# Città di Bassano del Grappa

## RELAZIONE DI ISTRUTTORIA TECNICA

**ISTANZA DI VIA PER PROGETTO DEFINITIVO DI AMPLIAMENTO DELL'IMPIANTO DI AUTODEMOLIZIONE BRESOLIN S.R.L.**

**Parere Congiunto Area V - Servizi Urbanistica, Edilizia e Ambiente su istanza di VIA ai sensi dell'art. 27-bis del D.Lgs. 152/2006 s.m.i.**

Estratto dal P.A.T. – Tav. 5.1 Carta dei Vincoli e della Pianificazione Territoriale – Scala 1:10000

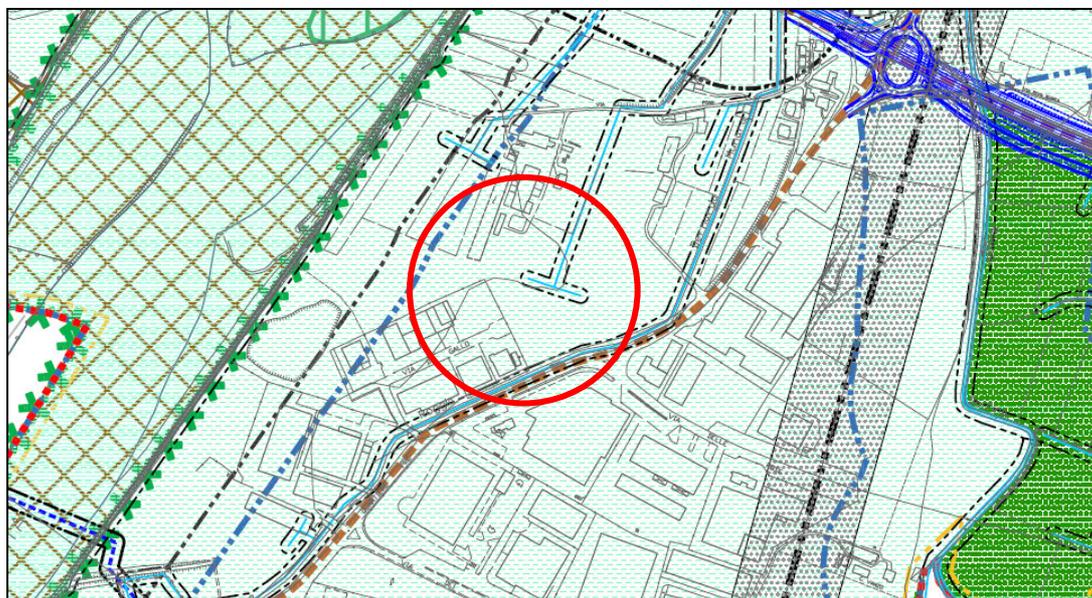
L'area risulta essere in *Fascia di Ricarica degli acquiferi*; vale quanto previsto all'art. 12 delle Norme del P.T.R.C.; a tal fine si rimanda all'Ente competente la valutazione della compatibilità dell'intervento con quanto previsto all'art. 12 stesso.

Estratto dal P.A.T. – Tav. 5.2 Carta delle invarianti strutturali ed elementi di interesse ambientale – Scala 1:10000

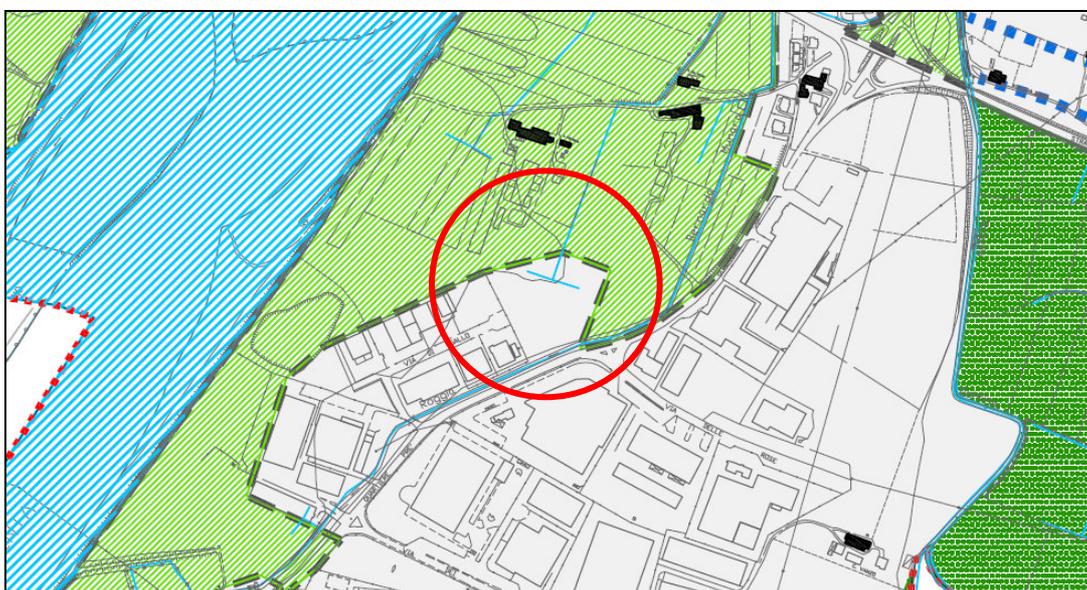
L'ambito di progetto è interessato da “*Elementi di interesse ambientale*”, nello specifico “*Spazi aperti integrati con l'ambito del Brenta*”, per i quali vale la disciplina prevista all'art. 7 delle Norme Tecniche di Attuazione del P.A.T.:

- **Intervento di ampliamento di circa 3.700 mq della superficie impermeabilizzata scoperta da destinare a deposito a cielo libero di autoveicoli messi in sicurezza/trattati, ad Ovest ed in continuità col sito già autorizzato:**  
l'ampliamento del piazzale dell'impianto coinvolge l'ambito di "Elementi di interesse ambientale", quindi non è compatibile con la disciplina vigente del P.A.T. di tutela dei caratteri ambientali dell'area.

- **Intervento di realizzazione di un ulteriore corpo di fabbrica, avente un sedime di circa 3.000 mq (inclusa anche la tettoia di recente realizzazione), in aderenza e continuità col capannone esistente, sul lato Sud di quest'ultimo:**  
l'ampliamento dell'edificio/capannone dell'impianto non coinvolge l'ambito di "Elementi di interesse ambientale", quindi risulterebbe compatibile con la disciplina vigente del P.A.T. di tutela dei caratteri ambientali dell'area;

Estratto dal P.A.T. – Tav. 5.3 Carta della fragilità – Scala 1:10000

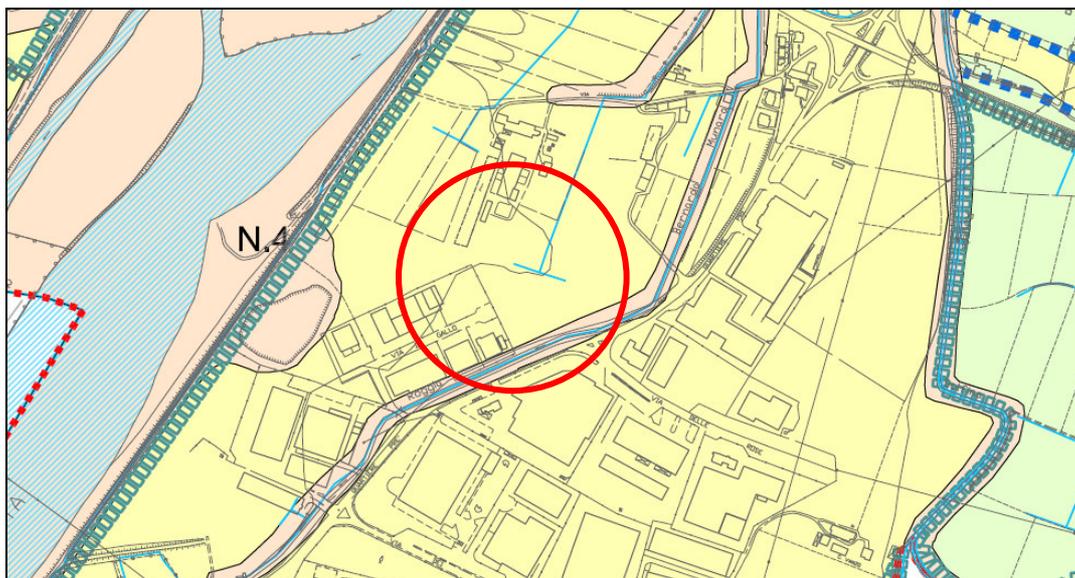
L'ampliamento dell'insediamento produttivo interessa terreni classificati dal P.A.T. “*idonei all'edificazione sotto condizione*”.

La compatibilità idrogeologica degli interventi in progetto, secondo la classificazione del PAT vigente, è subordinata ad analisi idrogeologica del sito che attesti la compatibilità della stessa e ne specifichi le condizioni.

Estratto dal P.A.T. – Tav. 5.4.b Carta della Trasformabilità – Scala 1:10000

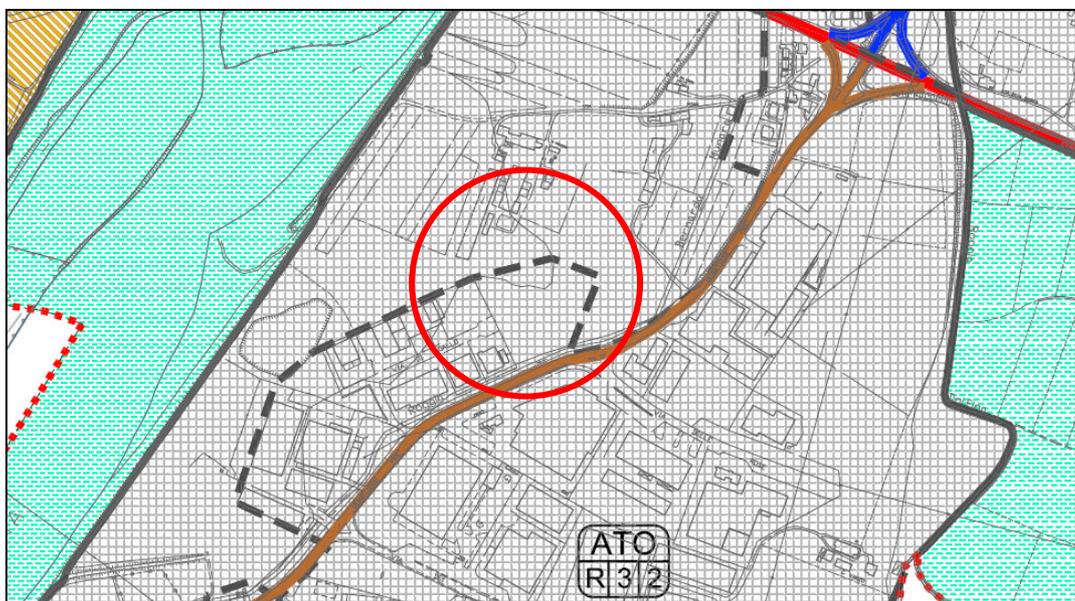
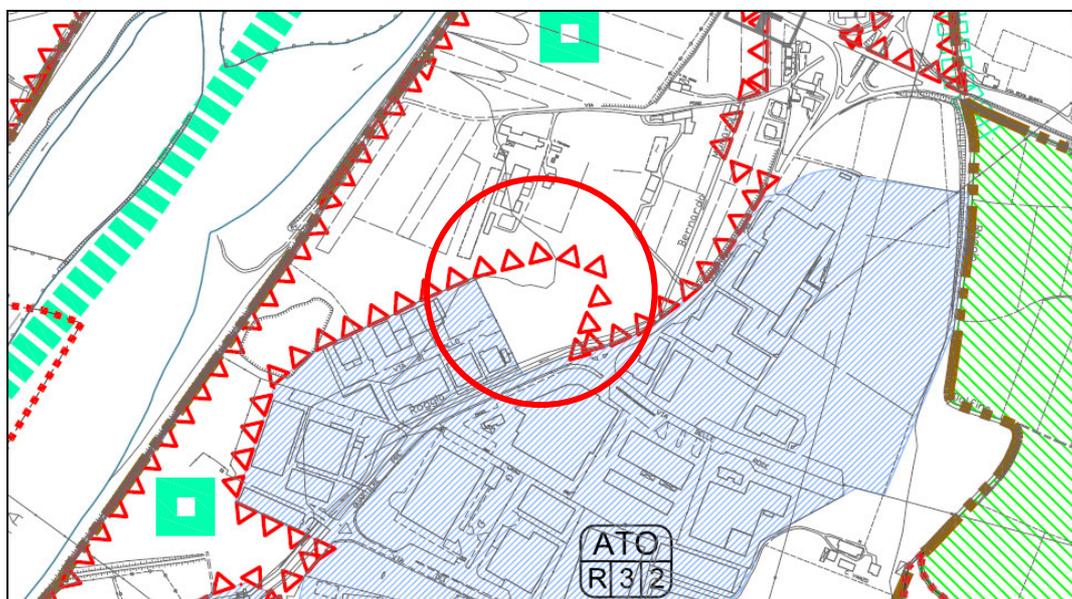
l'edificio ed il suo ampliamento ricadono all'esterno dell'ambito denominato "limiti fisici allo sviluppo insediativo".

Inoltre, l'A.T.O. R3.2 prevede tra le destinazioni consentite anche la funzione produttiva, alla quale assegna da dimensionamento una superficie territoriale di espansione pari a 2 ettari.

L'intervento di ampliamento della superficie coperta dell'impianto, per circa 3.000 mq., risulterebbe quindi compatibile con il P.A.T.

tale pavimentazione/impermeabilizzazione del suolo risulta in contrasto con le previsioni del P.A.T., in quanto oltrepassa in gran parte i “limiti fisici allo sviluppo insediativo” definiti nella Tav. 5.4.b.

L’intervento, configurandosi come “variazione sostanziale” al progetto dell’impianto autorizzato, **non è compatibile** con il P.A.T.

Estratto dal P.A.T. – Tav. Superficie Agricola Utilizzata – Scala 1:10000

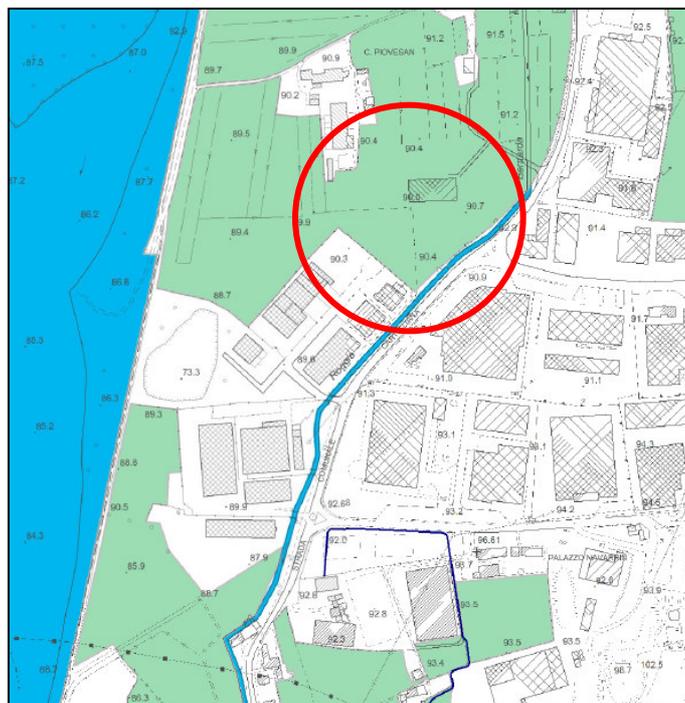
L’impianto esistente ricade in area esterna a quella classificata come “Ambiti di Urbanizzazione Consolidata”, ai sensi della L.R. 14/2017 e s.m.i.

Tuttavia l’area occupata dallo stesso risulta di fatto già trasformata ed impermeabilizzata.

Data la sua localizzazione, che prevede la trasformazione di ulteriore suolo agricolo (naturale/seminaturale),

Estratto dall'Elaborato A2.1 Inquadramento territoriale – Scala a vista

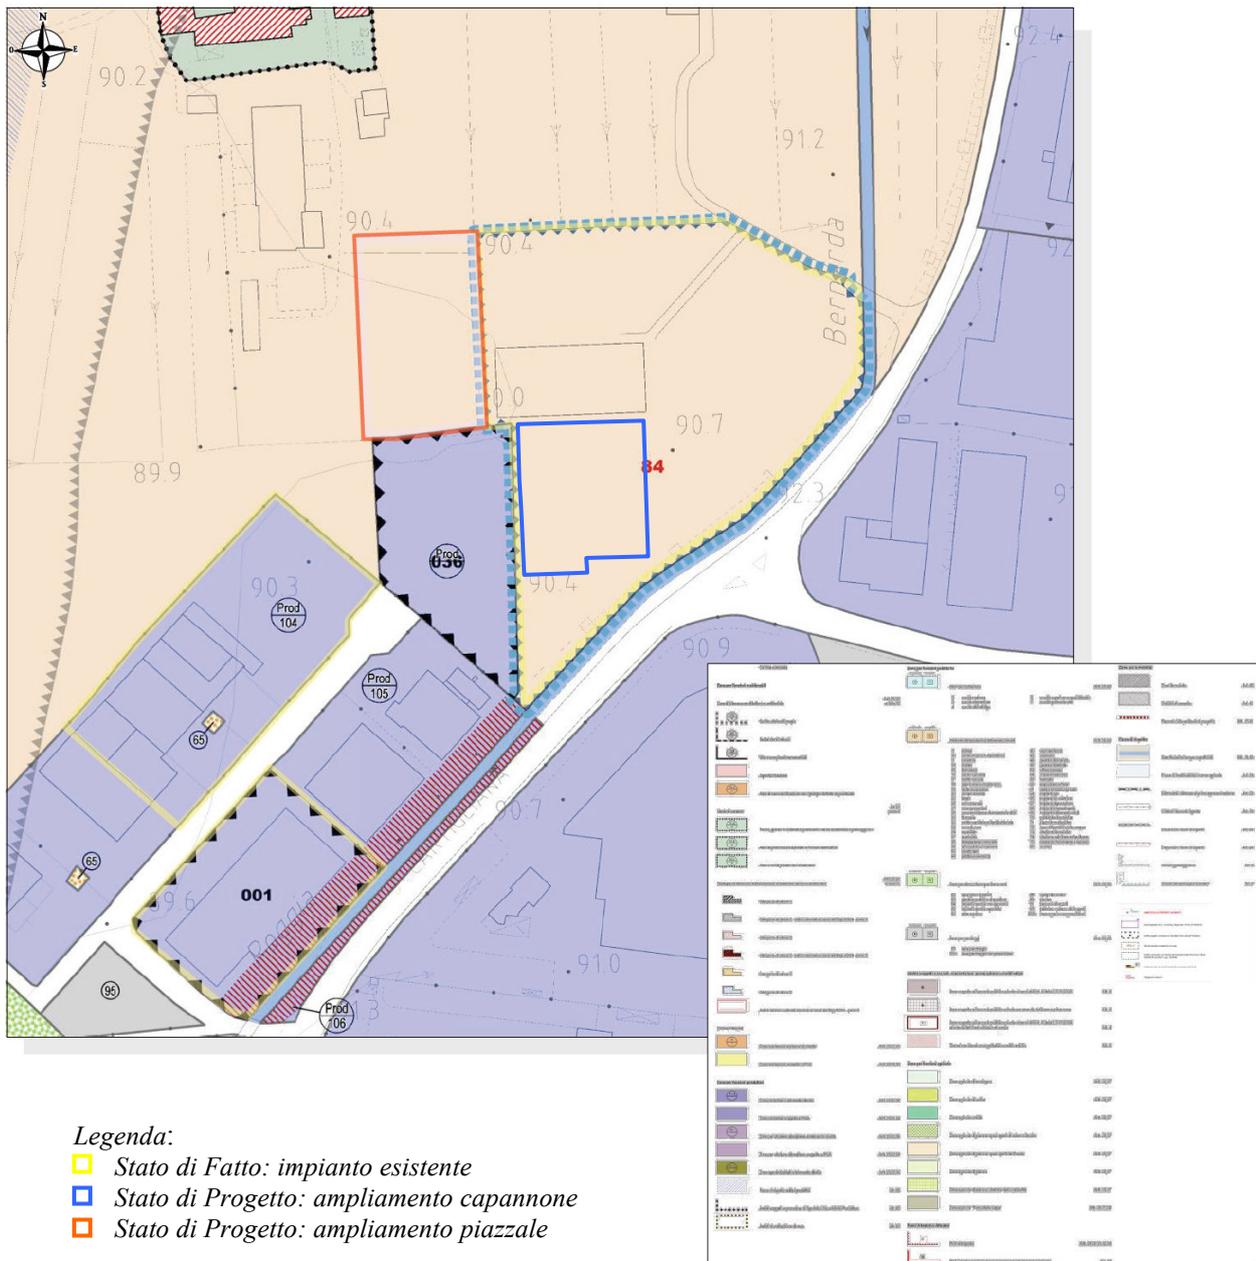
l'edificio ed il suo ampliamento ricadono in area classificata dal P.I. vigente come “Zona agricola di pianura: Spazi aperti del Brenta”. Tale area, con la Variante al P.I. n. 3/2018, è stata perimetrata con apposita simbologia e grafia per recepire all'interno dello strumento urbanistico l'ambito occupato dall'impianto di smaltimento e recupero rifiuti, autorizzato con Decreto del Presidente della Provincia di Vicenza n. 98 del 02/09/2016 (ex art.208, D. Lgs. 152/2006). Tuttavia l'intervento, configurandosi come “variazione sostanziale” al progetto dell'impianto autorizzato, **non è compatibile con la vigente disciplina del P.I.**

tale pavimentazione/impermeabilizzazione del suolo risulta in contrasto con le previsioni del P.I., ricadendo integralmente in “Zona agricola di pianura: Spazi aperti del Brenta”.

Estratto dal P.I. – Tav. IV Quadro riepilogativo dei vincoli e delle invarianti di P.A.T. – Scala 1:10000

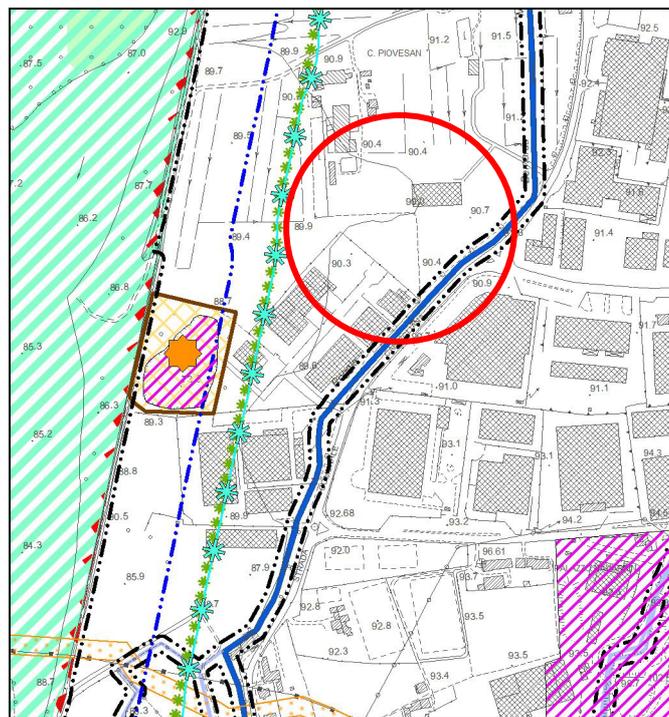
Nell'area è presente il seguente vincolo:

- **“Idrografia – Fascia rispetto 10mt.”**, di cui all'art. 18 delle Norme Tecniche Operative; che coinvolge comunque porzioni di mappali non interessate dall'intervento proposto.

L'intervento non risulta in contrasto con gli attuali vincoli di P.I. sull'area.

L'intervento non comporta la necessità di Autorizzazione Paesaggistica.
